Profilserie:
Schiebetürkonstruktion Schüco ASE 80.HI
Fensterkonstruktion Schüco AWS 75.SI+

Bauvorhaben:	Wohnhaus Köderheide Köderheide 36, 22149 Hamburg	Maßstab: 1:50 Format: DIN A3 Ausgabe: 05.07.23
Bauherr:	Fr. Mirja Lages, Hr. Dr. Ulrich Lages Jasper-Pentz-Str. 43, 22149 Hamburg	Gezeichnet Datum: 16.06.2022 Name: E. Gronwald
Architekt:	wacker zeiger architekten GmbH Gausstraße 60, 22765 Hamburg	Geprüft Datum: - Name: -
Planbezeichnung:	Hebe-Schiebe-Element Pos. 01.01 Ansicht, Grundriss Schnitte, Legende	Datei: 2023-06-04 - FENSTER Plan-Nr.: A-01

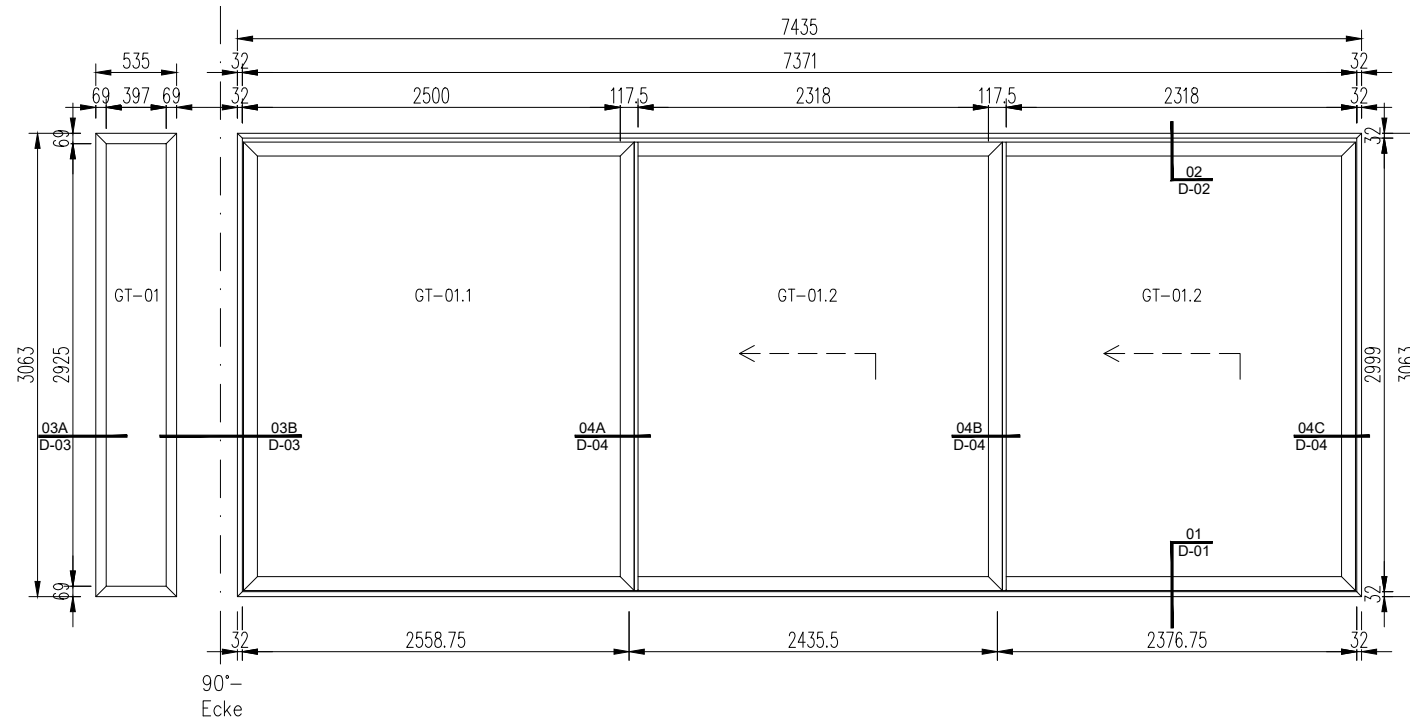
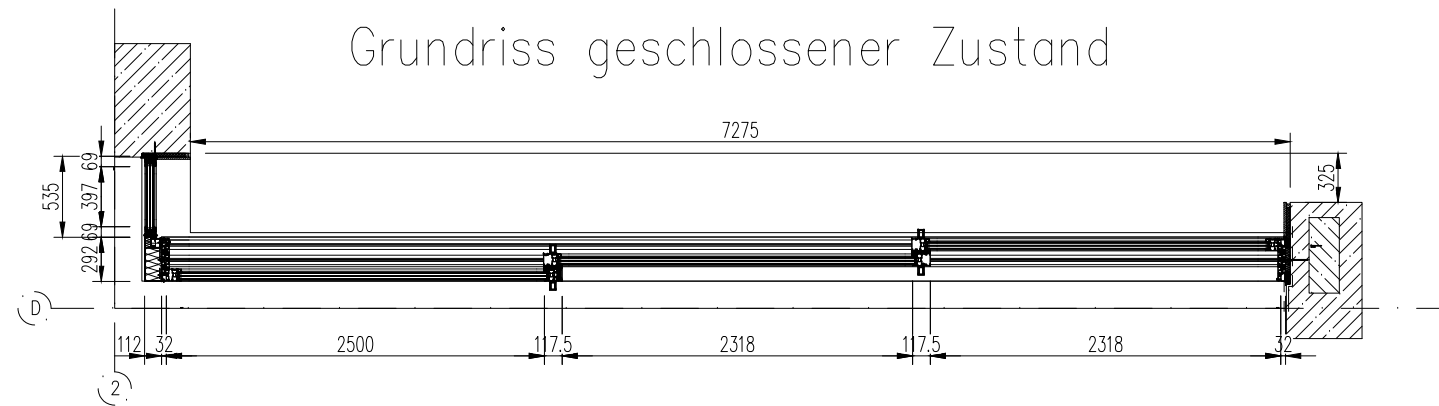
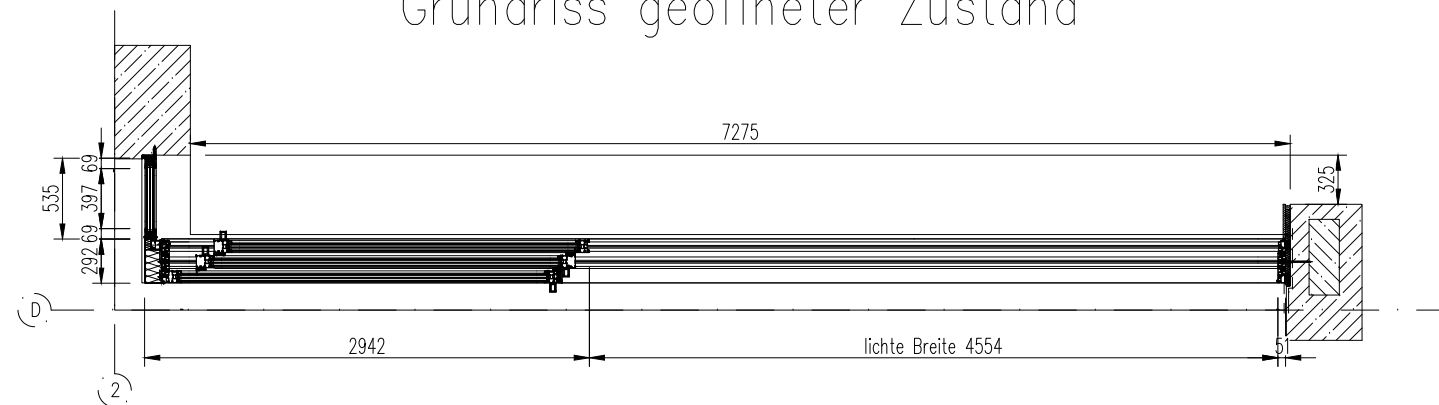
Wärmedurchgangskoeffizient Gesamtkonstruktion
 $U_w = ?$

Sonnenschutz-Isolierglas, $U_g \leq 0,7 \text{ W/(m}^2\text{K)}$
mit thermisch verbessertem Randverbund
einschl. Alarmspinne (nimmt Sichtbereich ein!)

GT 01 Aufbau:
8 mm VSG (i) – Einbruchhemmung P4A
14 mm SZR
6 mm Float
14 mm SZR
6 mm Float (a) – Empfehlung VSG
Gesamtstärke = 48 mm

- Hebe-Schiebe-Türbeschlag TipTronic (Verschluss und -überwachung)
- Bewegen der Flügel manuell (horizontal)
- Abstimmen Architekt/Soetebeer

SG-SANCO-ESI
 $U_g 0,7 \text{ DIN EN 673 dT 15K}$

GT 01 Aufbau:
P4A 10mm Top
12 mm SZR
Float 6 mm
12 mm SZR
VSG 8mm
Gesamtstärke = 48 mm ohne Alarmschleife

GT 01.1 Aufbau:
P4A 10mm Top
14 mm SZR
Float 6 mm
12 mm SZR
VSG 8mm
Gesamtstärke = 50 mm ohne Alarmschleife

GT 01.2 Aufbau:
P4A 10mm Top
14 mm SZR
ESG 6 mm Alarm
12 mm SZR
VSG 8mm
Gesamtstärke = 50 mm inkl. Alarmschleife

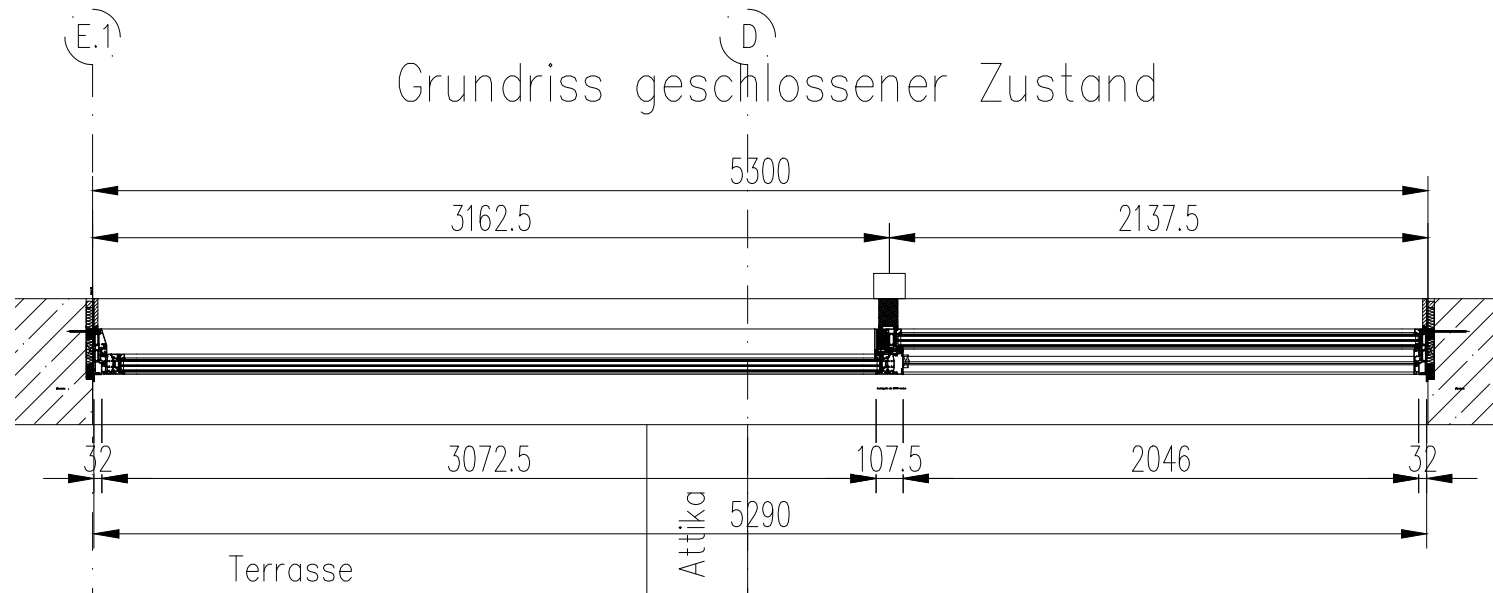
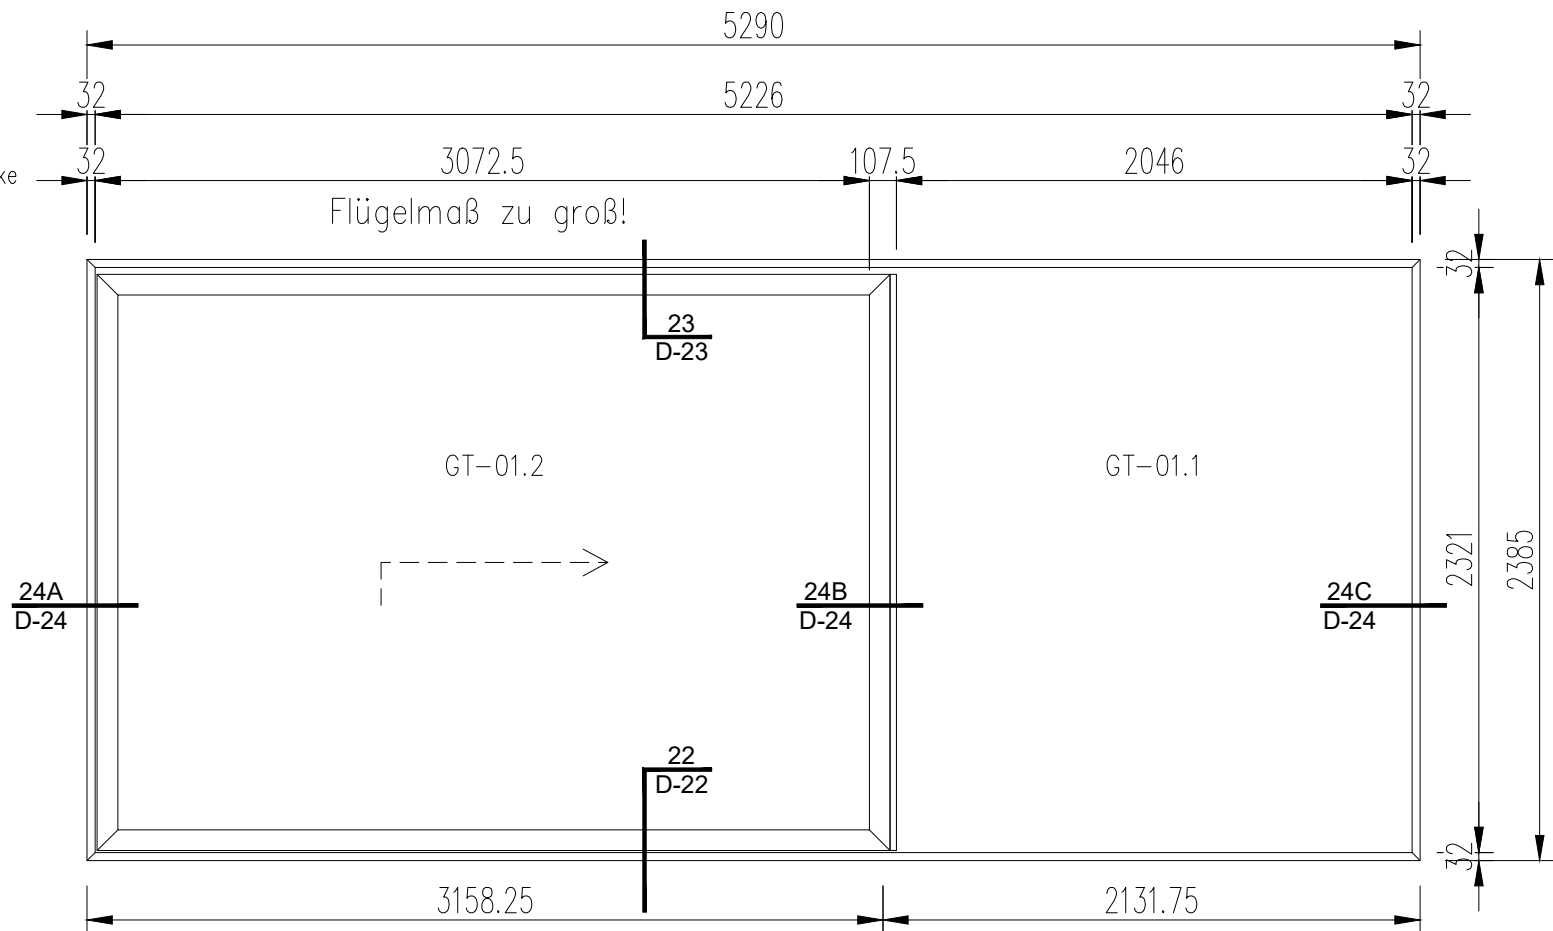
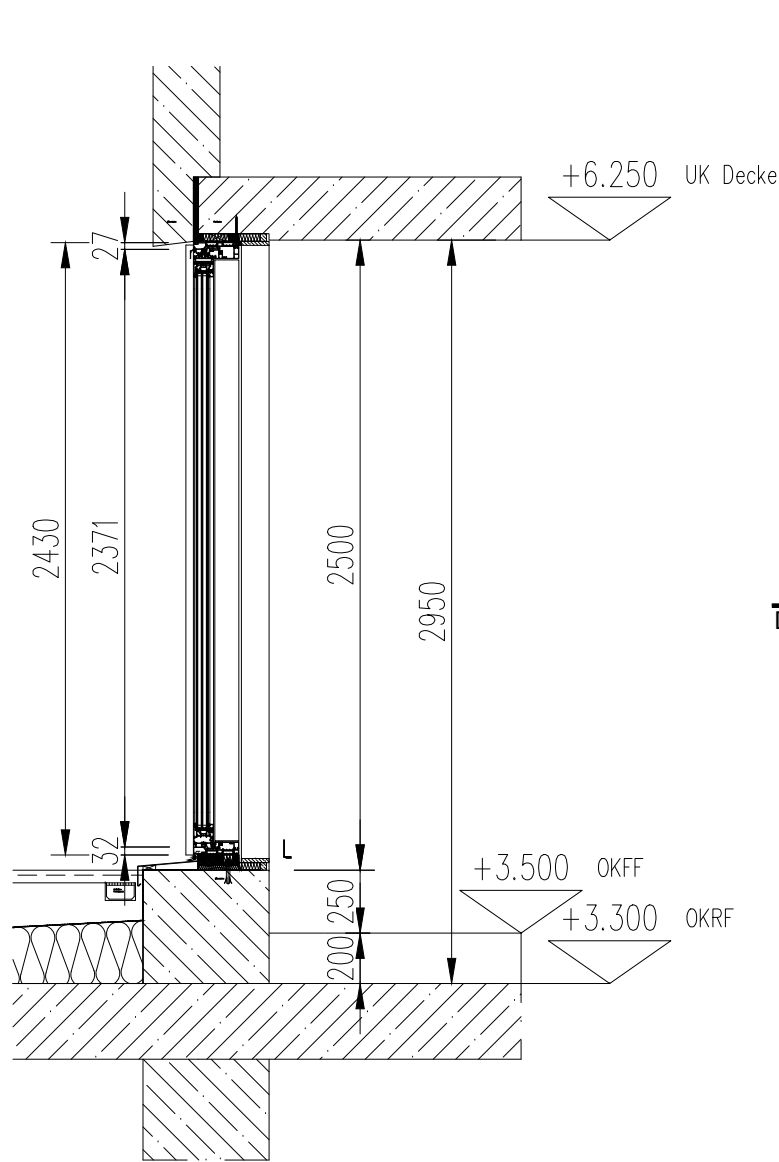
Wärmeschutz:
Wärmedurchgangskoeffizient Gesamtkonstruktion
U_w = ?

Verglasung:
Sonnenschutz-Isolierglas, U_g ≤ 0,7 W/(m²K)
mit thermisch verbessertem Randverbund
einschl. Alarmspinne (nimmt Sichtbereich ein!)

GT 01	Aufbau: 8 mm VSG (i) – Einbruchhemmung P4A 14 mm SZR 6 mm Float 14 mm SZR 6 mm Float (a) – Empfehlung VSG Gesamtstärke = 48 mm
-------	--

- Hebe-Schiebe-Türbeschlag TipTronic (Verschluss und –überwachung)
- zusätzlicher Magnetkontakt?
- Klärung erforderlich – Badezimmer?
- Abstimmen Architekt/Soetebeer

Verglasung:
SG-SANCO-ESI
U_g 0,7 DIN EN 673 dT 15K

GT 01.1	Aufbau P4A 10mm Top 14 mm SZR Float 6 mm 12 mm SZR VSG 8mm Gesamtstärke = 50 mm ohne Alarmschleife
GT 01.2	Aufbau P4A 10mm Top 14 mm SZR ESG 6 mm Alarm 12 mm SZR VSG 8mm Gesamtstärke = 50 mm inkl. Alarmschleife

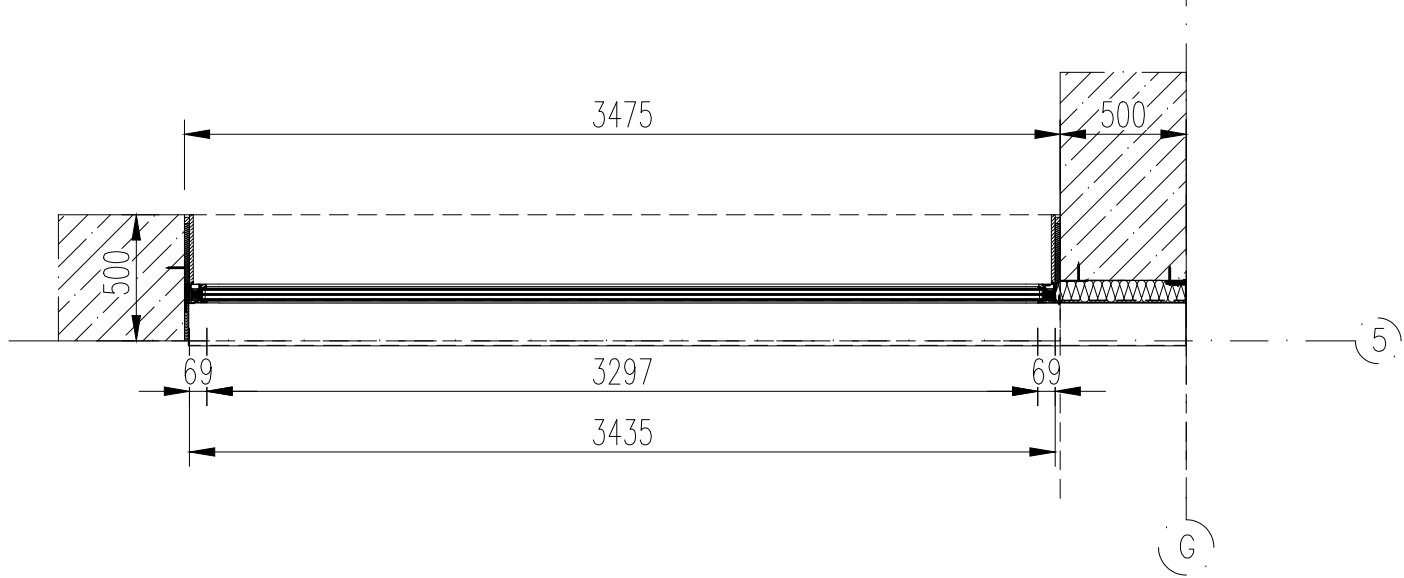
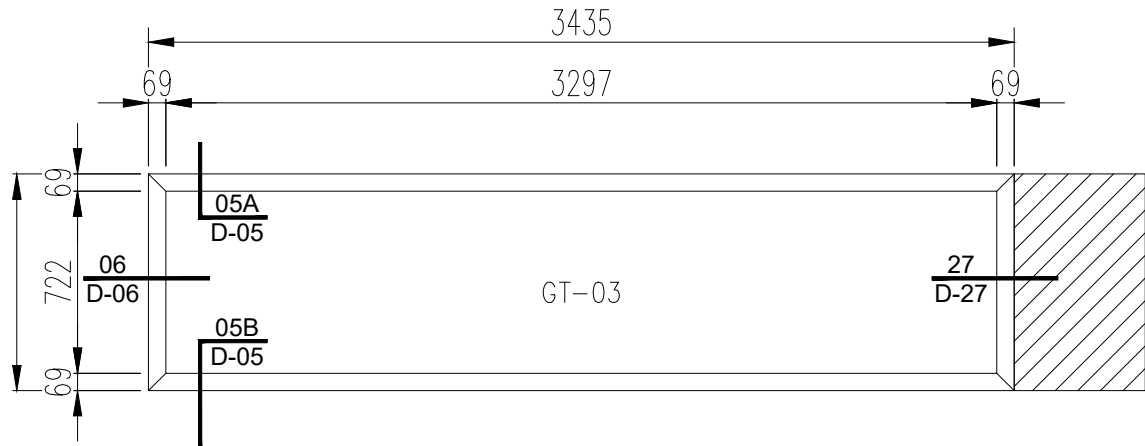
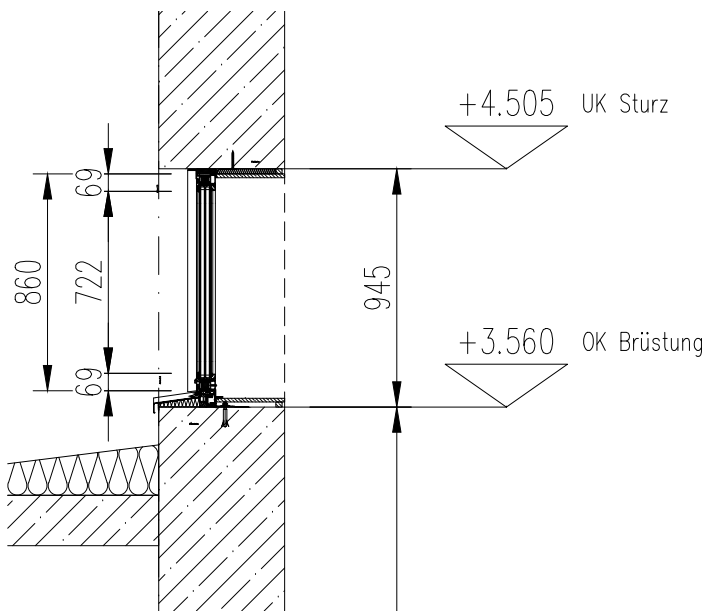
Wärmedurchgangskoeffizient Gesamtkonstruktion
Uw = ?

Verglasung:
Sonnenschutz-Isolierglas, Ug <= 0,7 W/(m²K)
mit thermisch verbessertem Randverbund
einschl. Alarmspinne (nimmt Sichtbereich ein!)

GT 03 Aufbau:
8 mm VSG (i) – Einbruchhemmung P4A
14 mm SZR
6 mm Float
14 mm SZR
6 mm Float (a)

Verglasung:
SG-SANCO-ESI
Ug 0,6 DIN EN 673 dT 15K

GT 01.4 Aufbau:
P4A 10mm Top
14mm SZR
ESG 6mm Alarm
14mm SZR
Float 8mm

Gesamtstärke = 52mm
